Öffentliche Sitzung des Gemeinderates

Die nächste öffentliche Sitzung des Gemeinderates findet am **Dienstag, 25. Januar 2022,** um 20.00 Uhr, **im Bürgersaal des Rathauses Öhningen, Klosterplatz 1** statt.

Sitzungsvorlage

Ansicht West

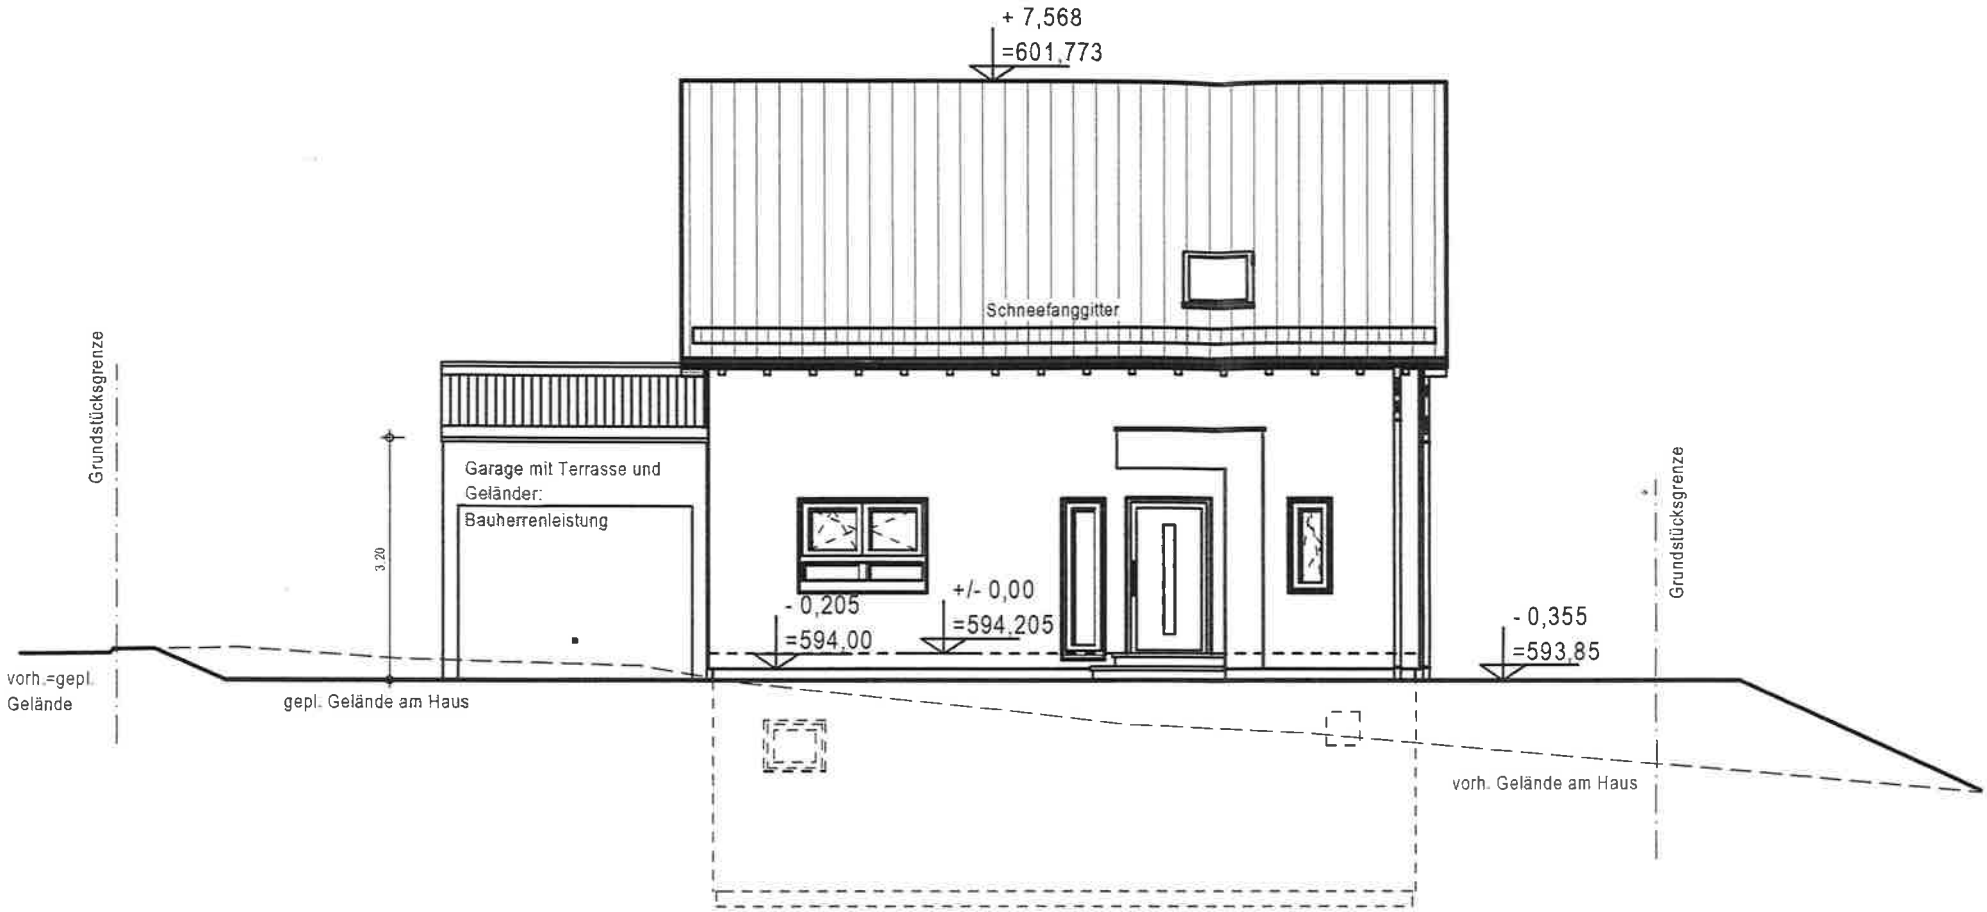
Die Bauherrschaft beabsichtigt die Errichtung eines Einfamilienhauses mit Garage mit einer Größe von 9,44m x 9,44m (zzgl. Garage 3,5m x 6,5m). Die Firsthöhe liegt um 23cm niedriger als im Bebauungsplan vorgesehen, die Wandhöhe liegt mit 4,46m um 4cm unter dem Höchstmaß. Die Dachneigung des Satteldachs beträgt 35° (zulässig 30° - 45°). Das Vorhaben hält sich nach Auffassung der Verwaltung an sämtliche Vorgaben des Bebauungsplans und bedarf keiner Befreiungen.

Das gemeindliche Einvernehmen wird erteilt.

Betreff:
Am Hattenleh, Flst. Nr. 2129/18 in Öhningen
Errichtung eines Wohn- und Geschäftshauses mit Zahnarztpraxis
(Bauantrag)

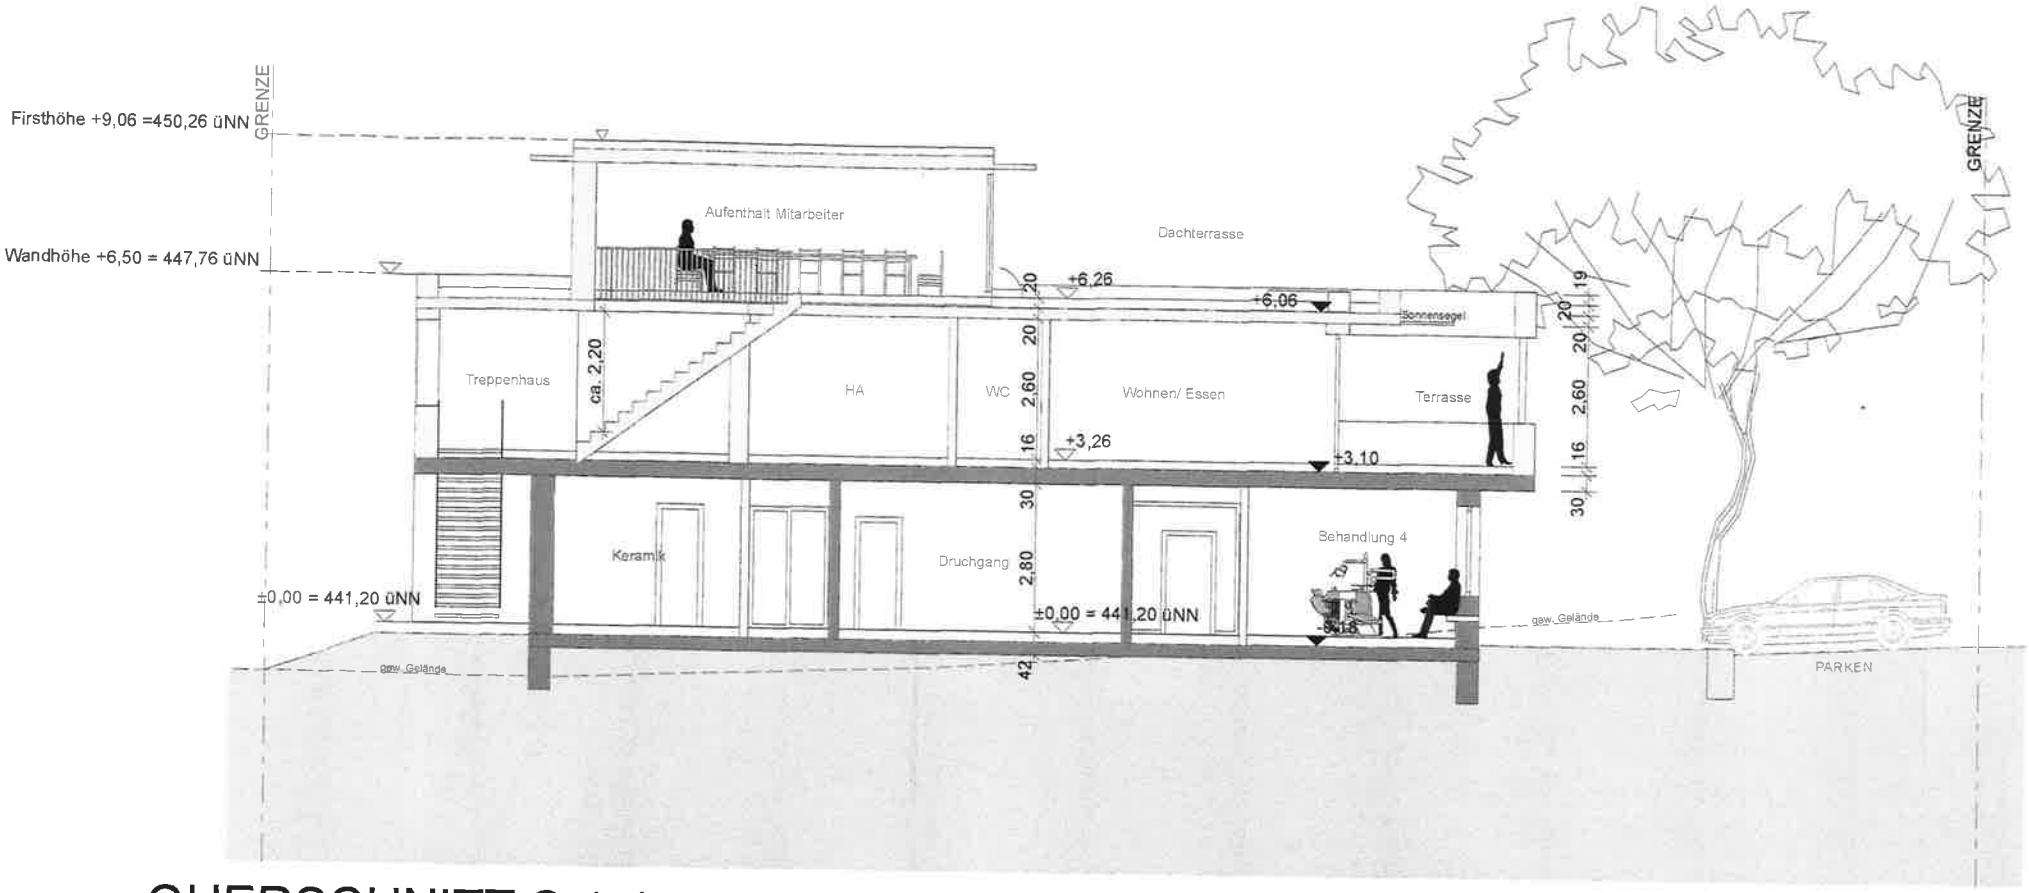
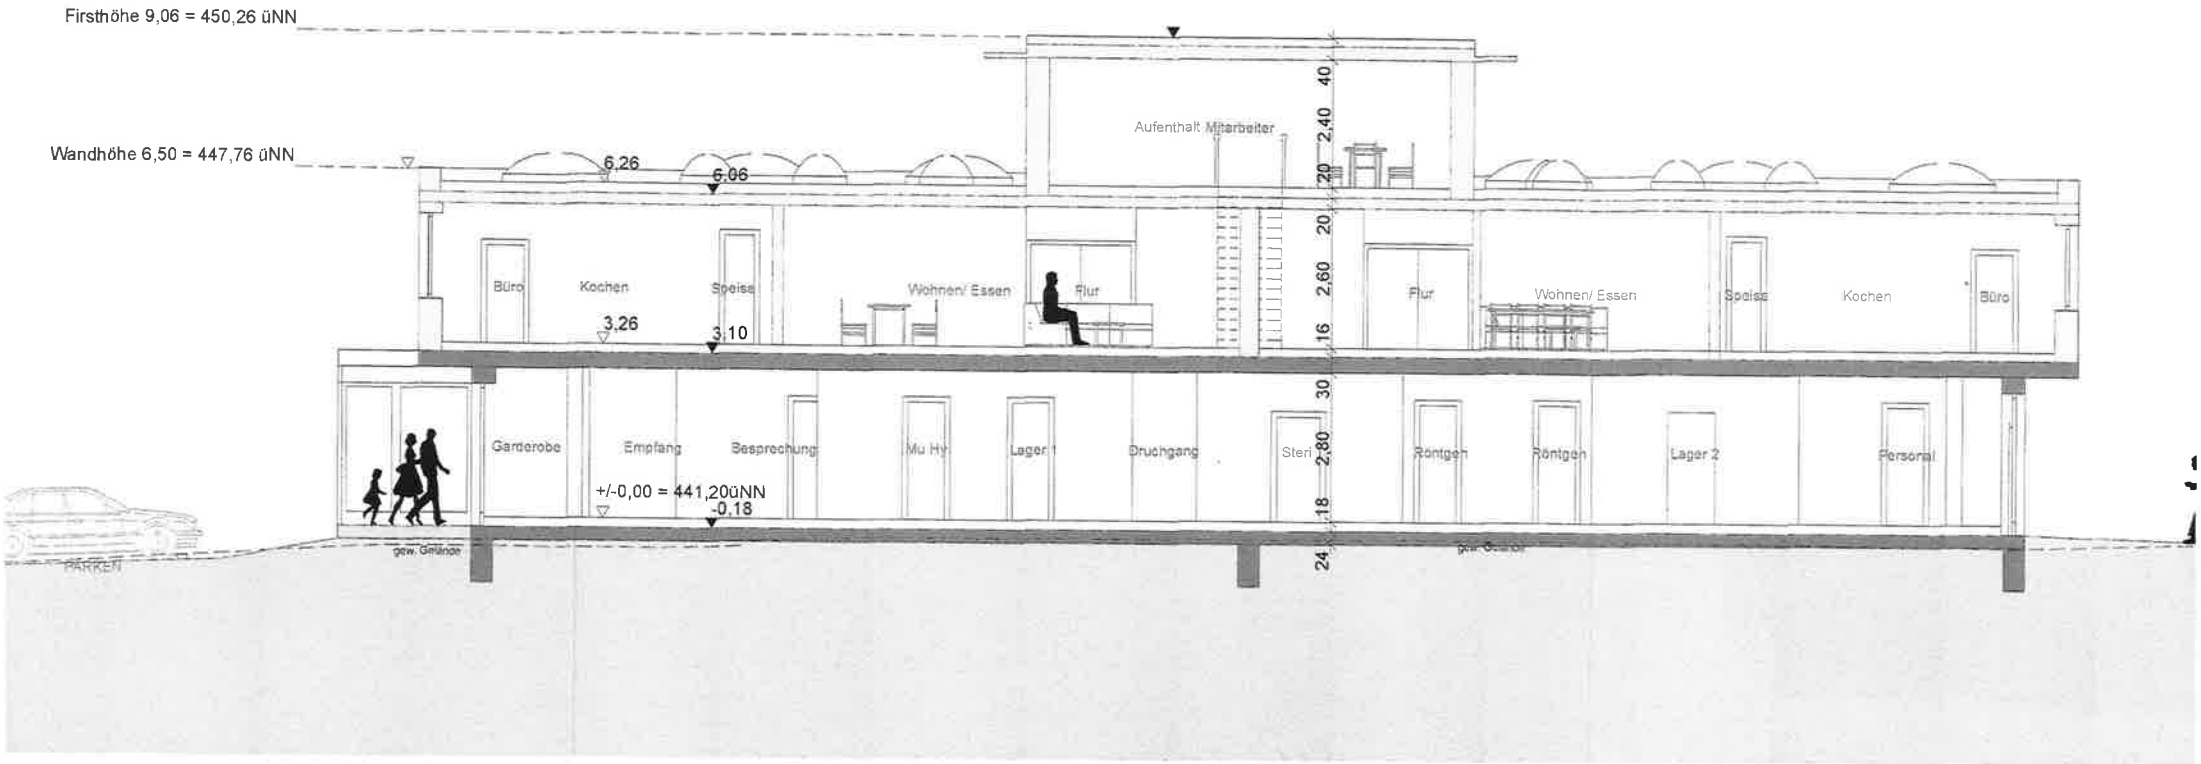
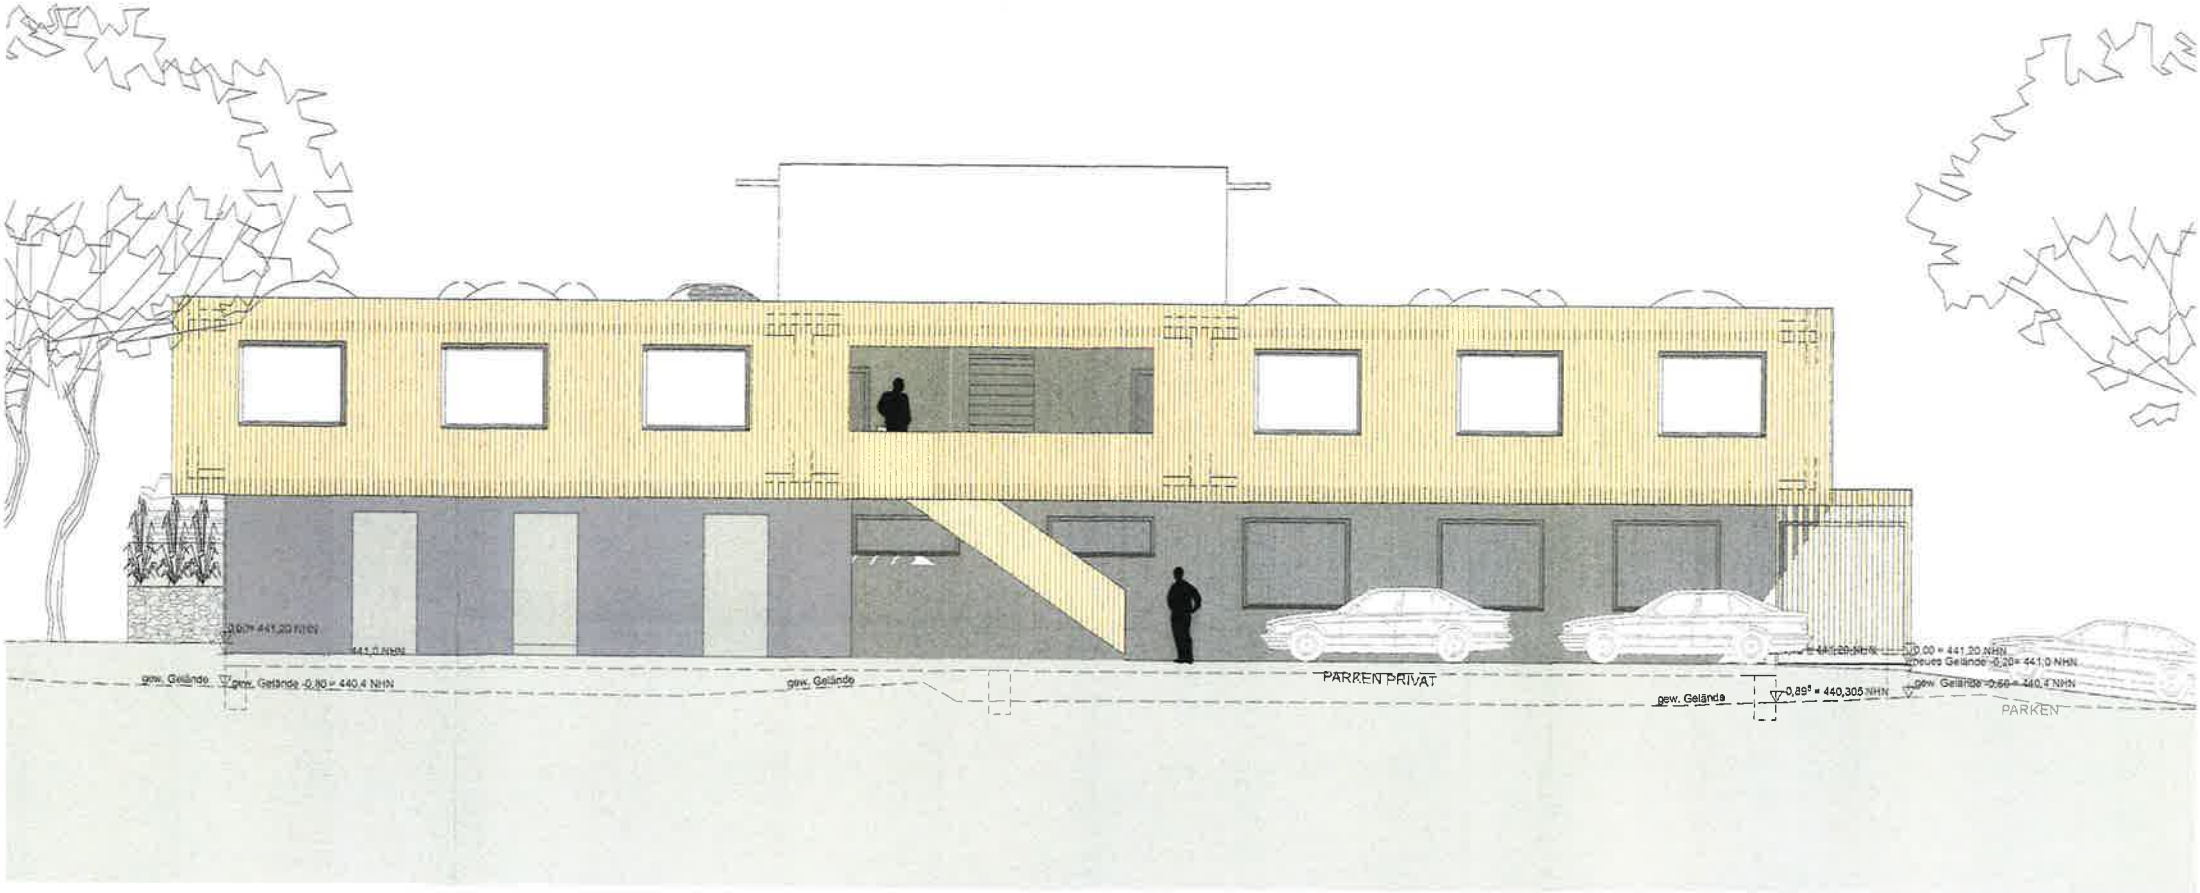
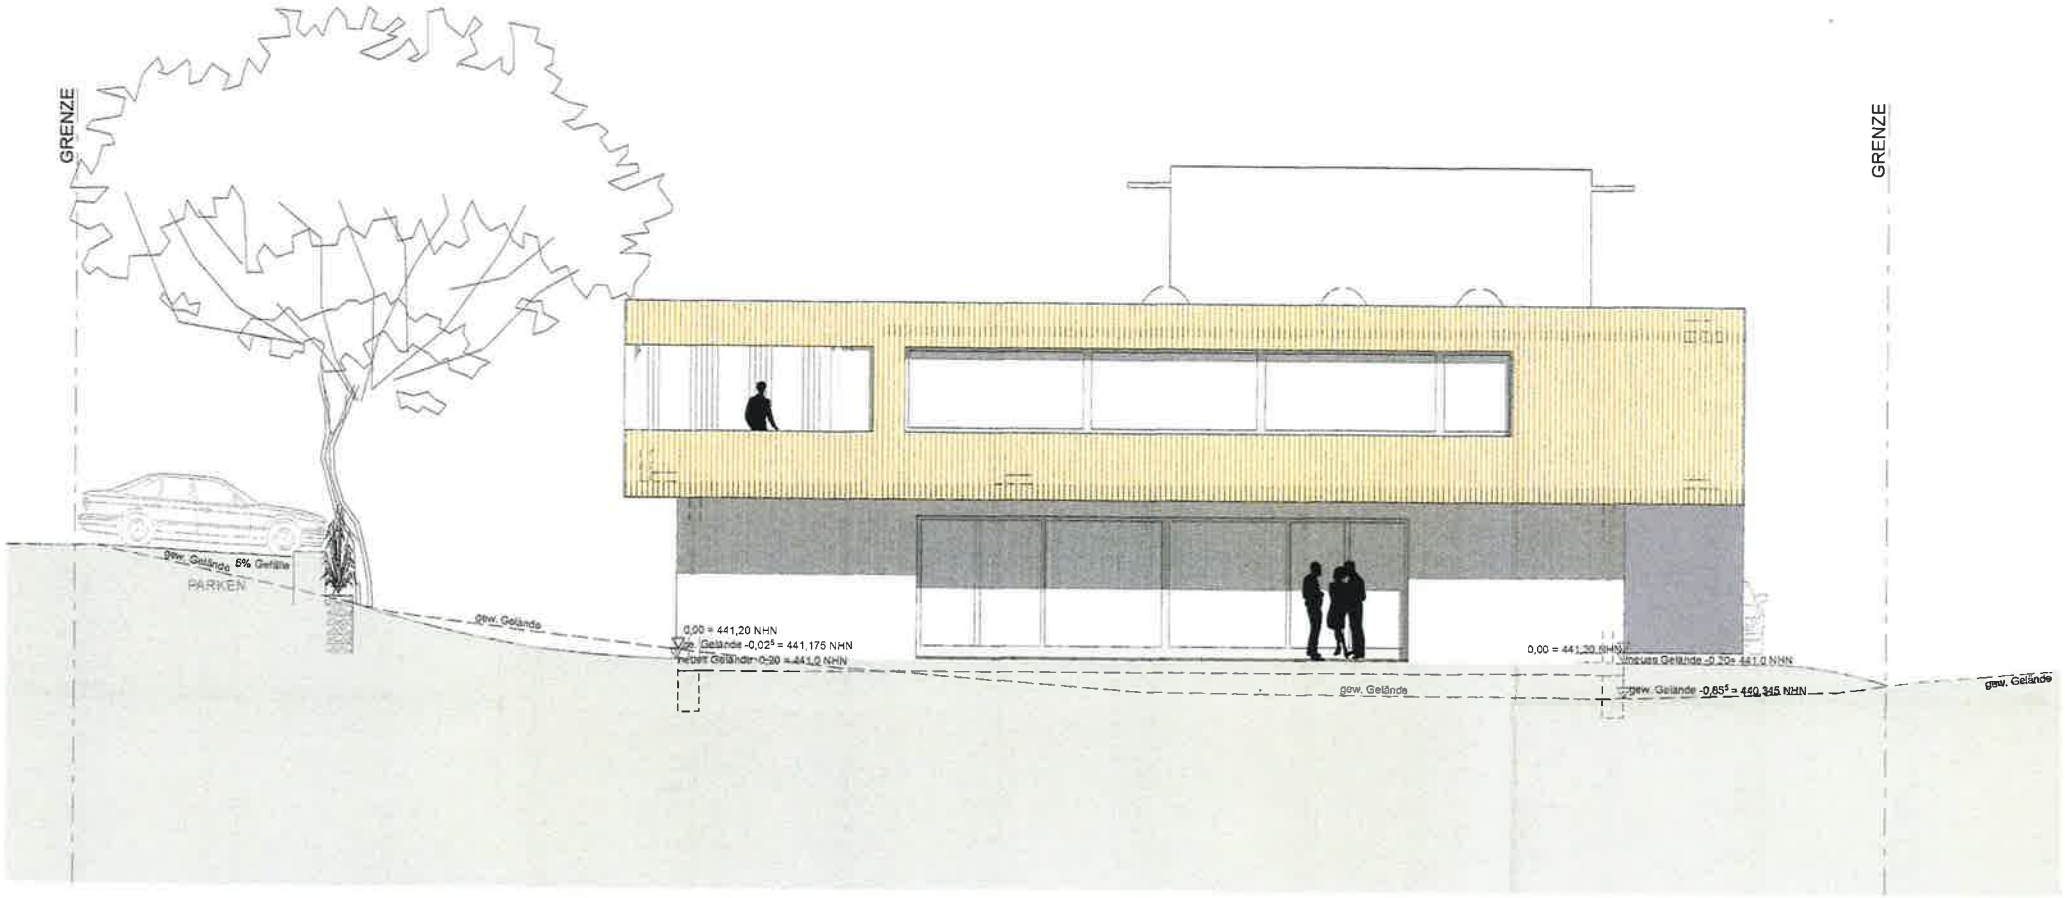
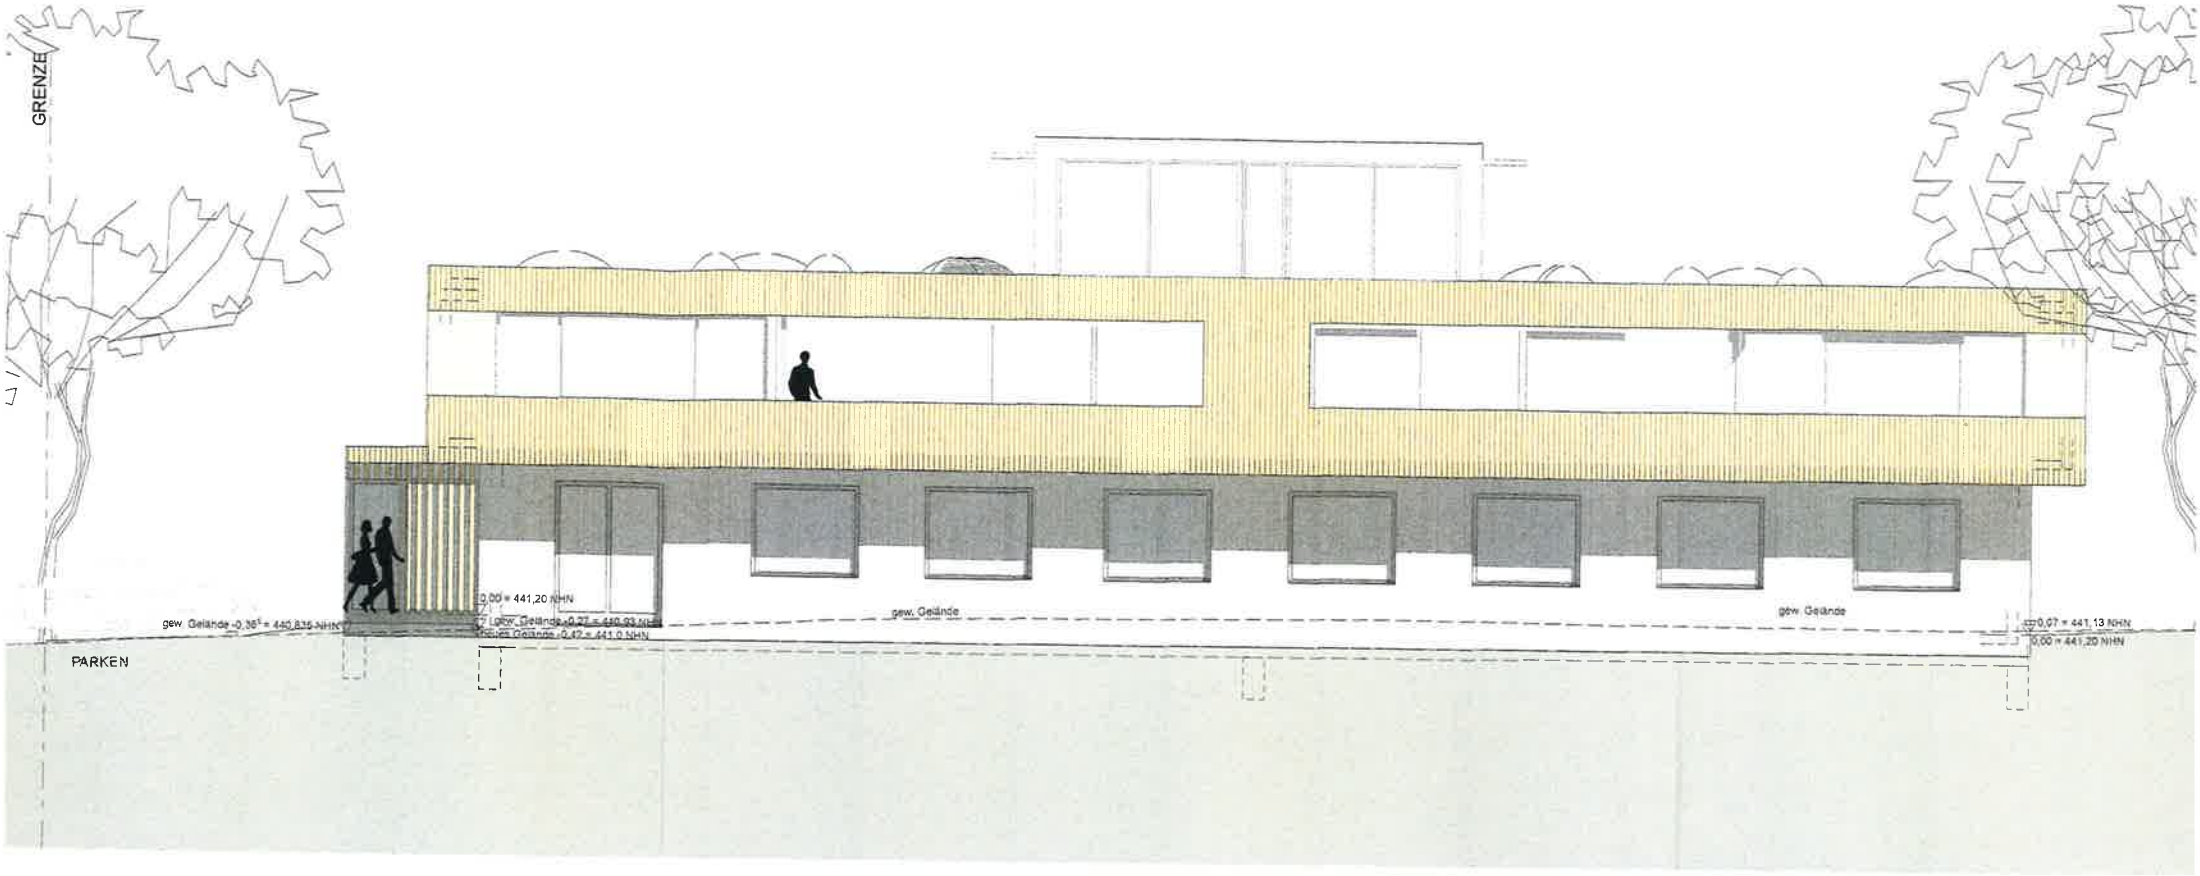
Die Bauherrschaft plant die Errichtung eines Wohn- und Geschäftshauses mit einer Zahnarztpraxis (Nutzfläche 406 qm) sowie zwei Wohnungen im Obergeschoss auf dem Dach ist ein Aufenthaltsraum sowie eine Terrasse für die Mitarbeiter der Praxis vorgesehen. Ebenfalls verfügt jede der beiden Wohnungen über eine Dachterrasse. Das Gebäude ist 2- geschossig vorgesehen und ähnelt im Stil dem gegenüber stehenden Wohnhaus. Auch wenn das Gebäude mit einer Größe von 29,13m x 17,78m (EG) bzw. 31,13m x 20,98m (OG) eine nicht unerhebliche Fläche überdeckt, werden die bebauungsplanrechtlichen Vorgaben eingehalten. Die erforderlichen 19 KFZ Stellplätze (inkl. einem behindertengerechten Parkplatz) werden ebenso nachgewiesen wie die 10 Fahrradstellplätze.

Die Wandhöhe bleibt mit 447,76 m ü. NN um 24cm unter dem im Bebauungsplan festgesetzten Maß die Firsthöhe liegt mit 450,26 m ü. NN um 74cm unter dem Bebauungsplanmaß. Der auf der Dachterrasse aufgesetzte Aufenthaltsbereich der Mitarbeiter ist von den Außenwänden abgerückt und zählt somit wohl nicht zur Wandhöhe. Ob zur Absicherung der Dachterrasse noch ein Geländer vonnöten ist, ist eine Frage bauordnungsrechtlicher Natur und durch das Landratsamt zu entscheiden.

Nach Auffassung der Verwaltung hält sich die Planung an die Maßgaben des Bebauungsplans.

Das gemeindliche Einvernehmen wird erteilt.
